## 改善箇所説明図

### 基準不適合箇所

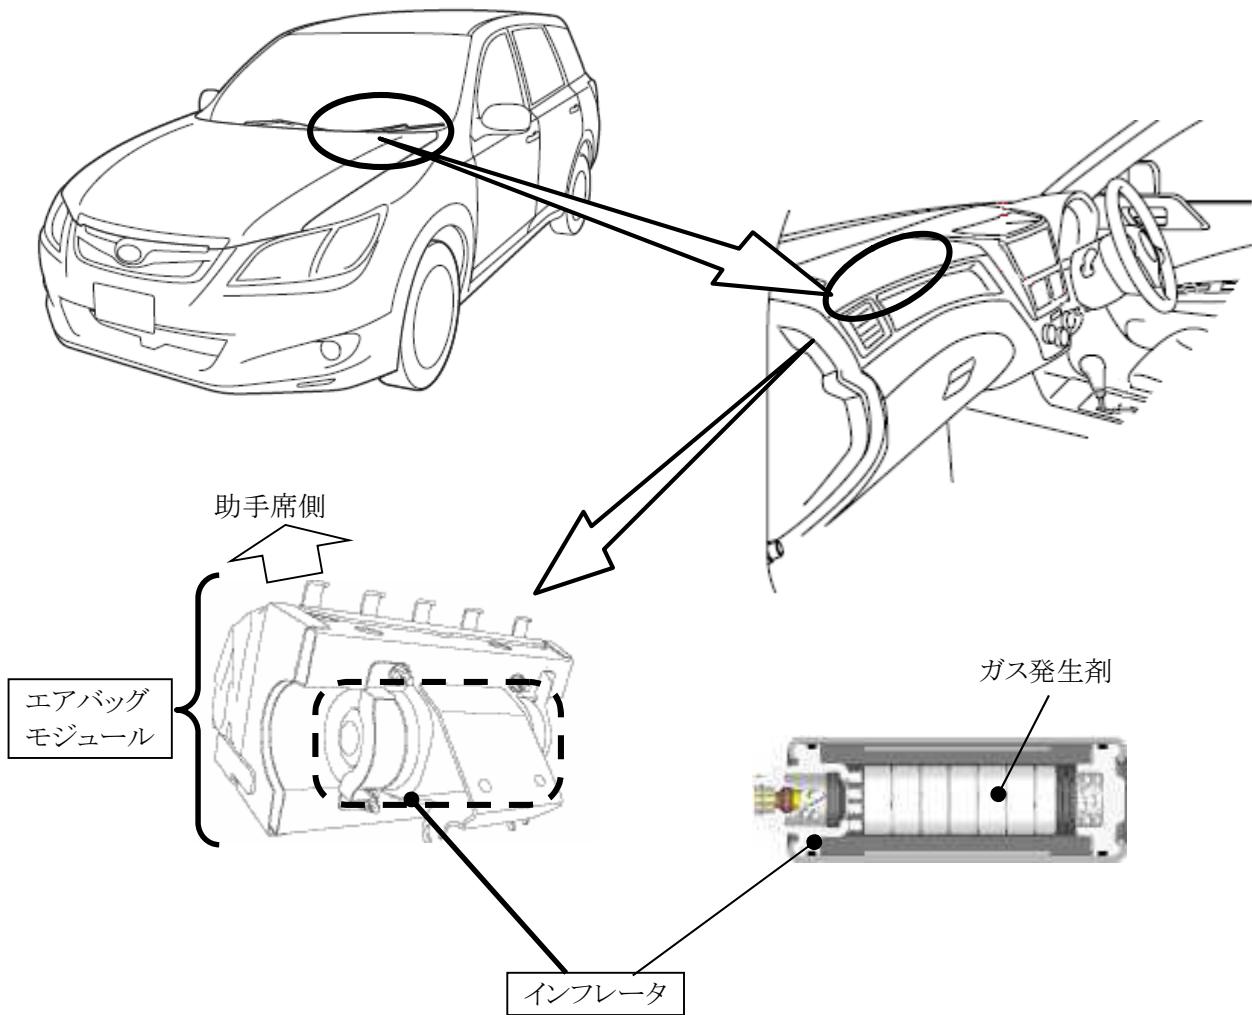
助手席用エアバッグのインフレータ(膨張装置)において、ガス発生剤の吸湿防止が不適切なため、温度および湿度変化の繰り返しによりガス発生剤が劣化することがある。このため、エアバッグ展開時にインフレータ容器が破損するおそれがある。

全車両、助手席用エアバッグインフレータまたはモジュールを対策品に交換する。

エンジンルーム内の左ストラット取付け部の前方に黄色ペイントを3箇所塗布する。
